Oggetto: Piano di Assetto del Territorio (PAT) del Comune di MASI (PD)  
Parere sulla valutazione di compatibilità idraulica ai sensi della DGRV n. 3637 del 13/12/2002 e s.m.i.

**si esprime parere favorevole**

ORTOFOTO 2012 Scala 1:10.000  
Comune: Masi

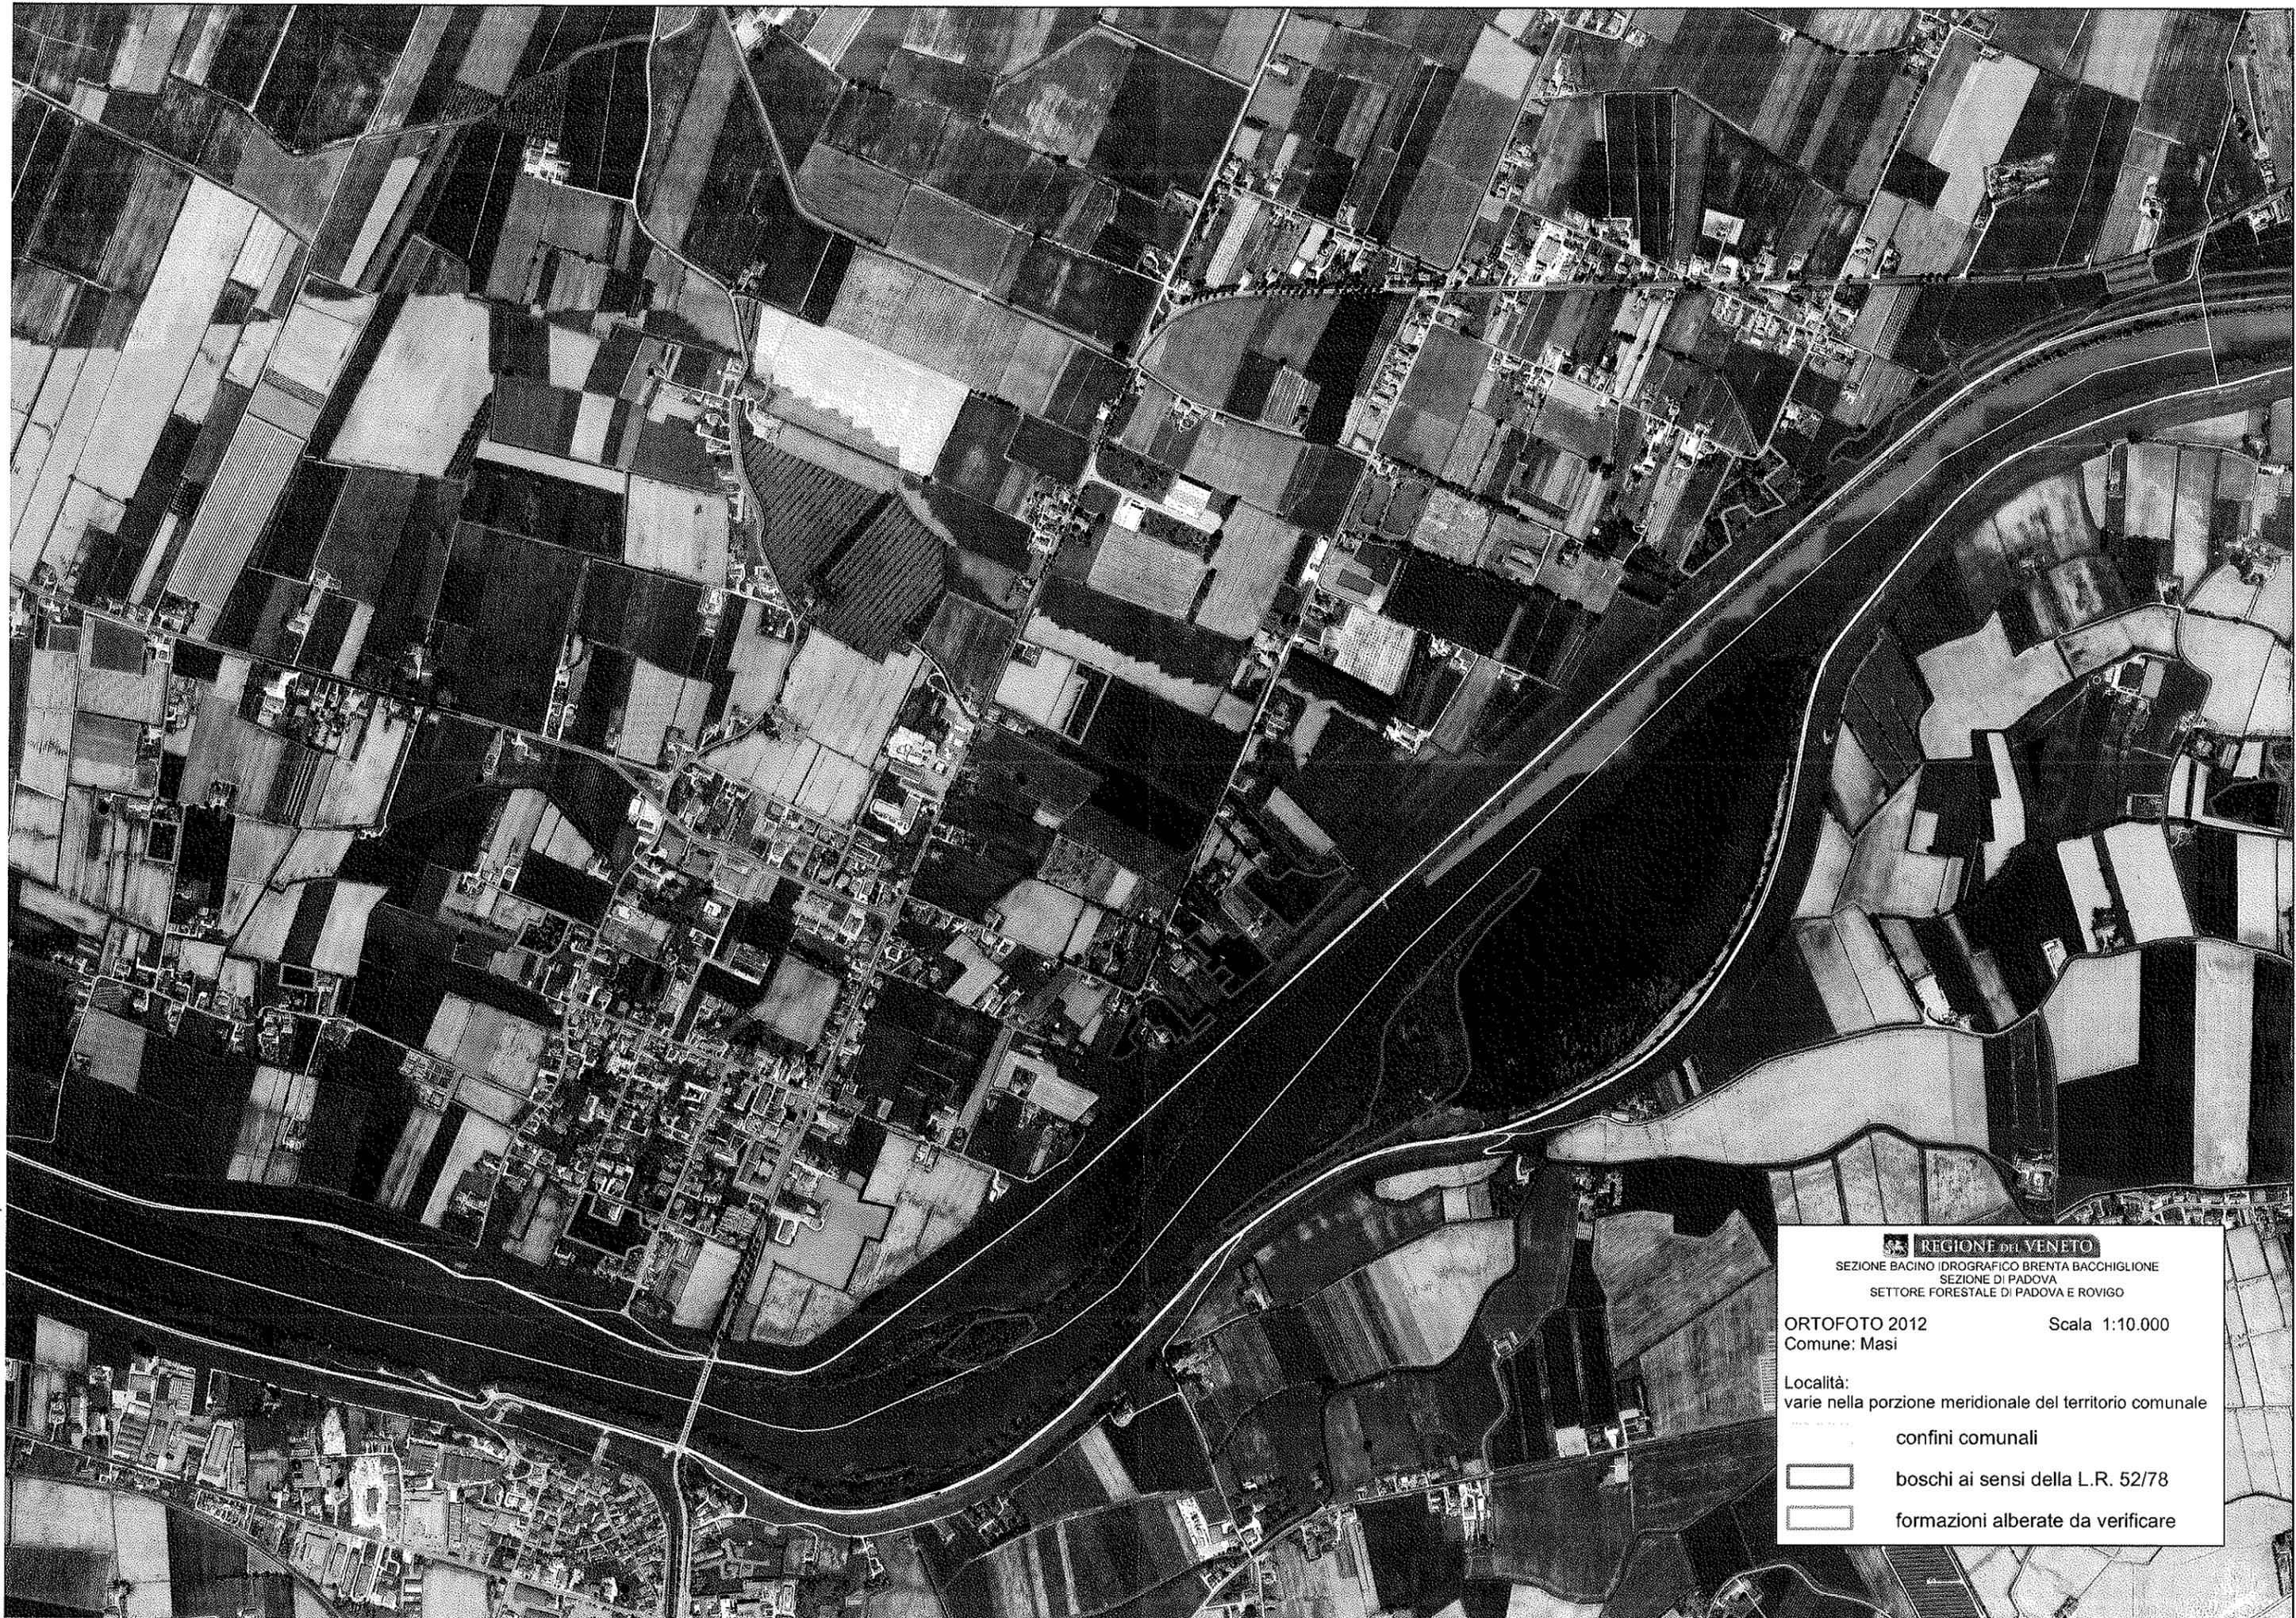
Sotto il profilo forestale, l'esame della documentazione presentata ed in particolare la cartografia dei vincoli allegata risulta incompleta.

Si segnala infatti la presenza di ulteriori aree boscate ai sensi della L.R. 52/78 oltre le due formazioni evidenziate nelle cartografie presentate. Si veda a riguardo la cartografia allegata evidenziante la porzione sud del territorio comunale (aree perimetrare in rosso).

Inoltre, l'osservazione delle ortofoto 2012 disponibili evidenziano altre sei formazioni arborate che per dimensioni e densità di copertura potrebbero rientrare nella definizione di bosco ma la cui rispondenza alle categorie individuate dall'attuale normativa forestale (L.R. 52/78 e ss.mm.ii.) va verificata in loco. Infatti alcune potrebbero essere costituite da impianti di arboricoltura da legno o da colture legnose finanziate con fondi o misure che **potrebbero prevedere o meno** il vincolo di destinazione forestale ai sensi della normativa vigente in base al tipo di bando di finanziamento. Contestualmente, possono essere presenti formazioni arboree di origine artificiale ma successivamente abbandonate a libera evoluzione e rientranti quindi nella categoria di bosco ai sensi della normativa vigente (es. vivai di specie ornamentali o forestali abbandonati).
